改善箇所説明図

サイドスタンドブラケット

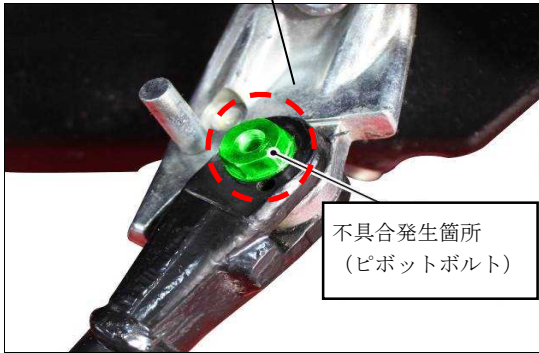
不具合発生箇所
(ピボットボルト)

不具合品：ネジ山が短い。

15mm

サイドスタンドにおいて、当該スタンドとサイドスタンドブラケットを締結するボルト（ピボットボルト）の選定が不適切なため、規定トルクで締め付けても締結力が不足し、走行時の振動等により、ナットが緩むことがある。そのため、そのままの状態で使用を続けると、サイドスタンドの位置を検出できず、安全装置が誤作動し、最悪の場合、走行中にエンジンが停止するおそれがある。

対策品：ネジ山が長い。

17mm

全車両、ピボットボルトを対策品に交換し、規定トルクで締め付け後、安全装置が正常に作動するか確認する。
